Distretto delle Alpi Orientali. Autorità di bacino dei fiumi dell'Alto Adriatico. Piano stralcio di Assetto Idrogeologico del Bacino del Fiume Piave. Comune di Seren del Grappa (BL). Proposta di aggiornamento del Piano ai sensi del comma 4 dell'art.6 delle norme di attuazione del PAI.

Premessa

Indicazione delle criticità nel caso di $Tr = 100$ anni con modello monodimensionale

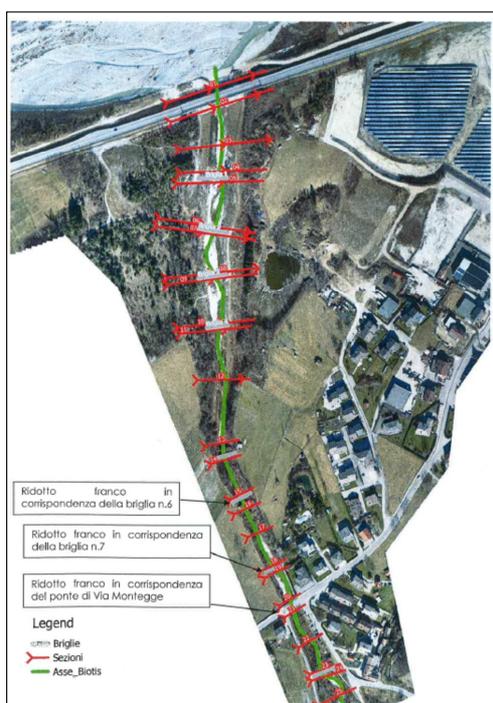
Dalle elaborazioni risulta che la piena centenaria scorre agevolmente attraverso l'alveo con franco idraulico adeguato lungo quasi tutto il tracciato. Tuttavia è stata rilevata una insufficienza idraulica in corrispondenza del ponte su via Montegge e un valore di franco ridotto in corrispondenza delle briglie n.6 e n.7. Le velocità si mantengono su valori inferiori a 3 m/s per la presenza delle opere trasversali in alveo. Nella seguente figura sono indicati i punti di criticità.

Proposta di aggiornamento della cartografia formulata nello studio

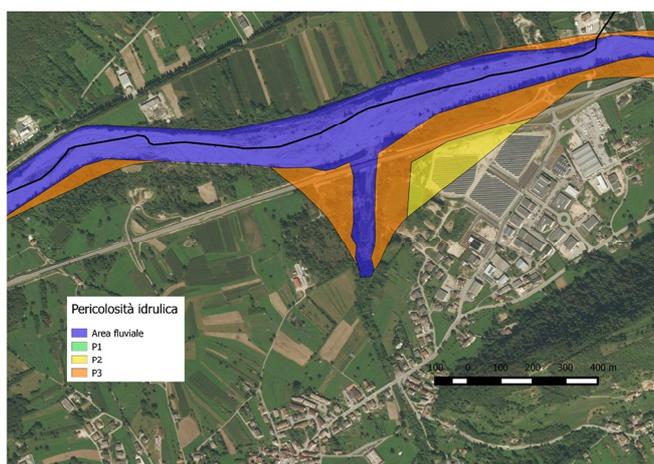
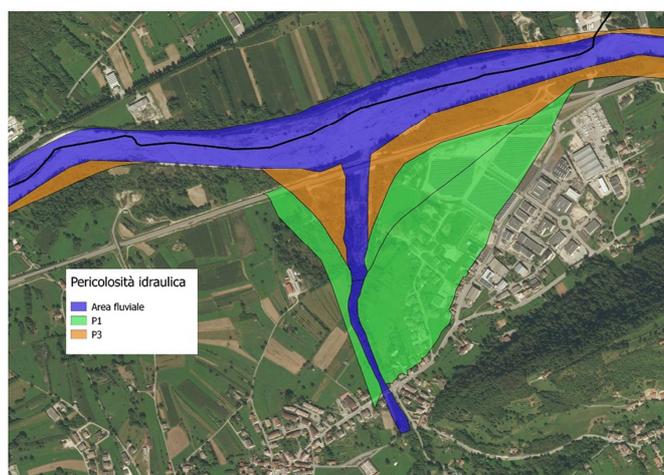
Sulla base delle informazioni topografiche raccolte ed delle analisi condotte lo studio propone di modificare il grado di pericolosità delle aree in riva destra del torrente Biotùs, riducendo parzialmente l'estensione dell'area classificata nel grado P3, variando il grado di pericolosità da P2 a P1 nella zona marginale limitrofa in adiacenza alla zona industriale di Rasai e classificando nel grado P1 sia un'estesa area abitata, posta in destra idrografica, sia una zona in sinistra idrografica, prima non classificate, tenendo conto dei risultati dello studio modellistico.

La proposta si basa sulle seguenti motivazioni:

- dal punto di vista geologico la morfologia della confluenza del torrente Biotùs con il torrente Stizzon è caratterizzata dalla presenza di importanti sistemi di arginatura costituiti in parte da opere longitudinali realizzate dall'uomo e in parte dagli orli di scarpata naturali e da terrazzamenti. Non si osservano fenomeni di erosione in atto e situazioni di dissesto delle spalle della valle;
- nel caso di piena con tempo di ritorno $Tr = 100$ anni le aree di cui si propone la variazione della pericolosità sono poste ad una quota di molto superiore sia al livello idrometrico massimo atteso del torrente Biotùs che a quello del torrente Stizzon;

- anche ipotizzando degli scenari di ostruzione delle sezioni di deflusso critiche con conseguente disalveazione del torrente Biotis, scenario secondo lo studio poco probabile per l'assenza di materiale utile lungo il corso del torrente, le aree per cui è proposta la variazione della pericolosità risultano esterne alle aree allagabili; tali aree sono state perimetrate con grado di pericolosità P1;
- la relazione evidenzia che in corrispondenza all'area non urbanizzata attualmente perimetrata P3, il franco minimo è di 5 m;

Lo studio elaborato approfondisce le conoscenze fino a questo momento acquisite sul territorio interessato attraverso l'utilizzo di un modello bidimensionale a moto vario che offre la possibilità di valutazione con una migliore precisione le condizioni di pericolosità esistenti. Sono state inoltre considerate le problematiche relative al trasporto solido. Si ritengono, quindi, accoglibili le osservazioni del Comune di Seren del Grappa.
